Annexe au Recours contre l'octroi de la licence unique

pour la construction d'une centrale électrique TGV au gaz fossile aux Awirs par ENGIE-Electrabel

Vos réf : PU2021-61 411560 & D3200/62120

Image de Google Earth.

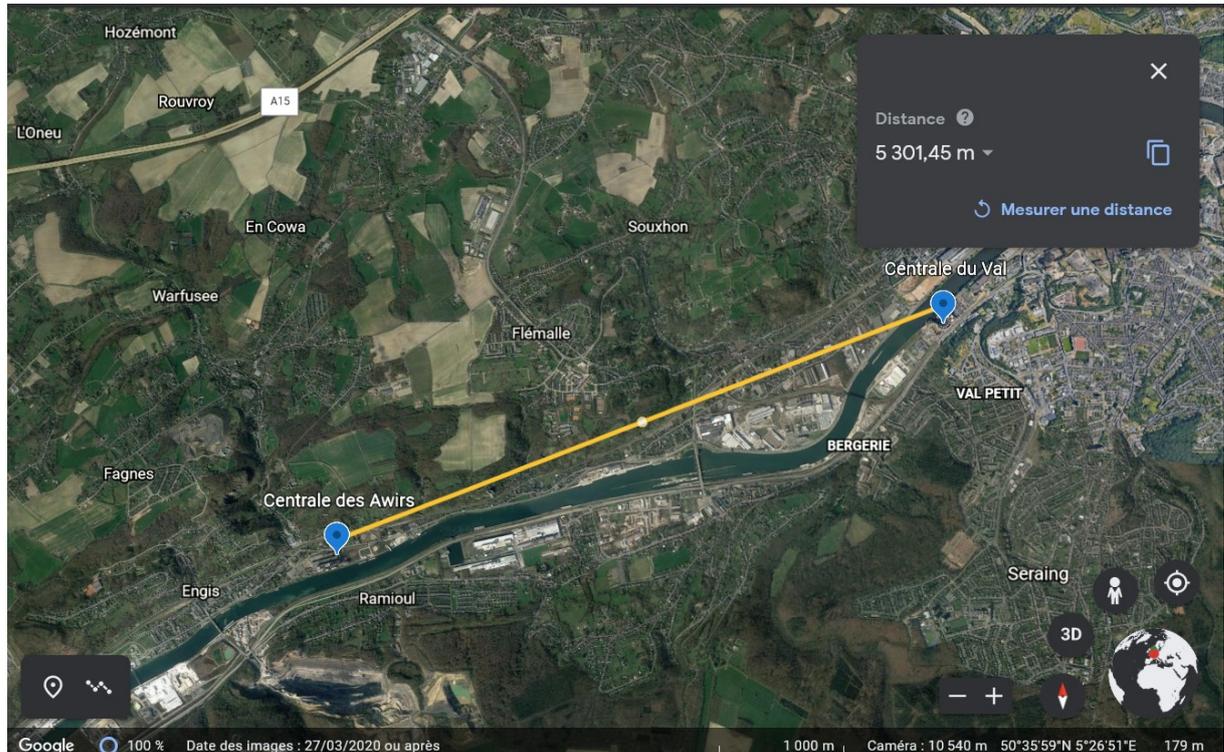
Pourtant, Luminus S.A. a demandé l'octroi d'une licence pour une centrale très semblable sur le site du Val à Seraing, à moins de 5.3 km en vol d'oiseau du site des Awirs où ENGIE veut construire sa centrale. La proximité est rendue plus importante par la situation topographique, la vallée de la Meuse forme une conduite d'air. Les vents dominants localement viennent du Sud-Ouest, dans l'axe de la vallée. Il faut donc considérer la somme ou la combinaison des émissions nuisibles des deux centrales pour les comparer aux normes en vigueur, et non les émissions d'une centrale en faisant abstraction de l'autre. La présence

d'une limite communale n'exerce aucune influence sur la concentration de gaz ni de polluants liquides.

L'eau nécessaire au refroidissement des deux centrales serait puisée et rejetée dans la même Meuse dont la capacité d'absorption de pollutions thermiques (eaux à 30°) et chimique (ammoniac NH₃) est limitée si une vie aquatique y est maintenue.

Finalement, les deux projets contiennent une liaison au même poste à haute tension, celui de Rimièrre à Neupré. Il s'agit donc de deux projets concurrents, dont l'un rend l'autre superflu. Comme indiqué clairement au point 1, nous sommes opposés aux deux projets. À défaut de l'abandon des deux, il est clair qu'il faut au moins abandonner un de ces deux projets, soit celui du Val, soit celui des Awirs.
